臺北市建築管理工程處 函

臺北市建築管理工程處營建法規研究小組第 425 次會議紀錄

【提案一】為○○○○大學「第一醫療大樓」所在本市○○區○○段○○段○○地號等16筆土地申請危老重建計畫案，涉基地退縮建築容積獎勵檢討疑義，提請討論

【提案二】為臺北市建築管理案例彙編(案例編號 8408)「井式鄰棟間隔」之認定原則附圖所示「玻璃磚」之材質，當鄰棟間隔超過 6 公尺以上時，該外牆構造體可否開口（窗）？或改以具 1 小時以上防火時效、有限度開啟 30 度之不透視防火玻璃窗替代？提請討論。

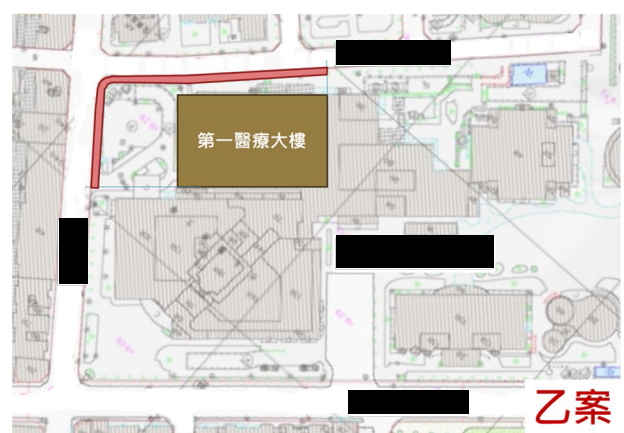
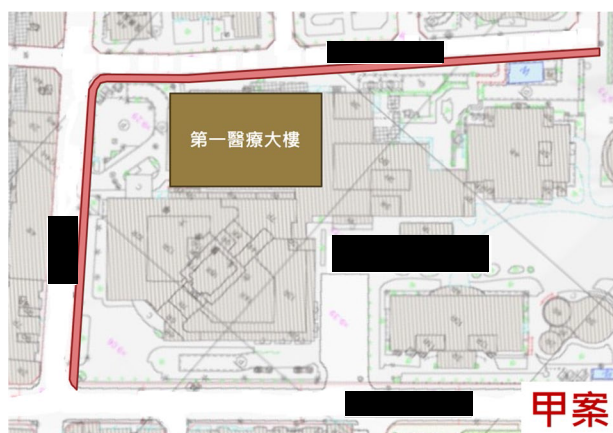
- 一、本案基地面積計 58,660 平方公尺，現況為校舍、醫院及其附屬設施等供公眾使用之建築物。本次危老重建申請僅係以基地內單一使照建物(第一醫療大樓，領有 65 使字第 0000 號使用執照)，本案前經提報本小組第423 次會議決議，同意就○○區○○段○○段○○地號等 16 筆土地（完整街廓）作為危老重建計畫申請範圍，並以「危老重建建築物之建築面積占全區建築物建築面積之比例」作為容積獎勵分配基準，免辦理法定空地分割。

- 二、另本案擬依「都市危險及老舊建築物建築容積獎勵辦法」第 5 條申請建築基地退縮建築之容積獎勵，但重建計畫範圍已設置公有人行道，且退縮範圍內現有建築物、綠化帶、標誌設施、台電設備與透空圍牆等設施，是否符合內政部 106 年 8 月 31 日內授營更字第 1060812586 號函釋「倘個案因都市計畫、土地使用管制或基地條件有特殊情形致不能（而非不願）優先申請本辦法第 3 條或第 5 條獎勵」之情形？本案因涉及中央法令解釋，前經本小組第 423 次會議決議，請提案單位報請內政部釋示憑辦。
- 三、提案單位表示，有關本案危老重建計畫，涉及退縮及獎勵適用疑義，案經國土署 114 年 9 月 17 日國署更字第 1140093780 號函覆（略以）：「所詢個案是否符合內政部 106 年 8 月 31 日內授營更字第 1060812586 號函釋，因基地條件具特殊情形致不能優先申請都市危險及老舊建築物建築容積獎勵辦法第 5 條建築基地退縮建築者之容積獎勵 1 節，涉關事實認定，請逕洽臺北市政府釐清。」
- 四、提案單位補充：本案除申請免依「都市危險及老舊建築物建築容積獎勵辦法」第 5 條採退縮建築設計外，能否僅就危老建物實際相鄰之計畫道路（即○○街及○○街 000 巷）退縮寬度 4 公尺無遮簷人行步道(如圖示甲案或乙案)而申請退縮建築之容積獎勵？提請討論。

- 一、參照內政部國土署函釋，本案因危老重建基地條件具特殊情形致不能優先申請「都市危險及老舊建築物建築容積獎勵辦法」第 5 條建築基地退縮建築之容積獎勵，同意提案單位免依該辦法第 5 條申請退縮獎勵，並於設計方案未達危老條例第 6 條第 1 項所定容積獎勵上限時，申請該辦法第 7 條至第 10 條之其他獎勵，惟本案仍應依都市計畫辦理退縮。
- 二、另本案能否僅就危老建築物實際相鄰之計畫道路（即○○街及○○街○○巷）退縮無遮簷人行步道而申請部分退縮建築之容積獎勵？因涉及中央法令解釋，仍請提案單位報請內政部釋示憑辦。

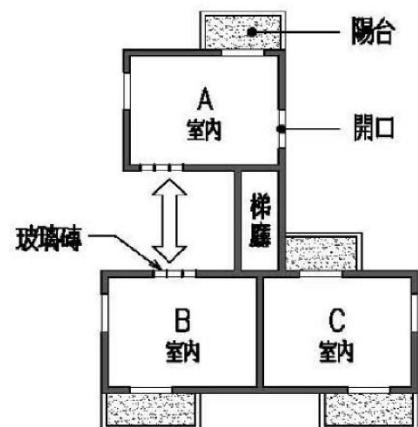
- 一、本小組第 424 次會議決議，臺北市建築管理案例彙編(案例編號 8408)「天井式鄰棟間隔」之認定原則附圖所示「玻璃磚」材質，允宜修正為「玻璃磚或具 1 小時以上防火時效不透視之固定防火玻璃」。
- 二、臺北市建築師公會建議，依「建築技術規則」建築設計施工編第 110 條規定，防火構造之外牆防火要求，係基於基

地間距不足時，火災蔓延可能危及鄰棟安全之風險考量。惟該條規範亦明文指出，若建築基地鄰接 6 公尺以上寬度之道路或深度達 6 公尺以上之永久性空地時，則不適用開口部需設置防火設備之限制。因此，若基地規劃為「天井式鄰棟間隔」，且實際保留 6 公尺以上之距離，則該天井在防火功能上等同道路或空地，似可合理推論，不再受第 110 條第 1 款所定「一小時防火外牆及防火窗」之強制限制。

- 一、臺北市建築管理案例彙編(案例編號 8408)「天井式鄰棟間隔」之認定原則附圖，請臺北市建築師公會協助修正，作為通案設置依據，免再逐案提交會議討論。
- 二、另針對住宅區中「天井式鄰棟間隔」若達 6 公尺以上者，應可推論其符合「建築技術規則」中防火間隔之立法意旨。然而，外牆開口部材質與形式是否得以據以放寬，或可否依設計需求，設置可有限度開啟至 30 度角之防火窗，仍應進一步釐清「臺北市土地使用分區管制自治條例」之立法意涵，請業務單位洽請都市發展局（都市規劃科）提供意見後，再行研議討論。
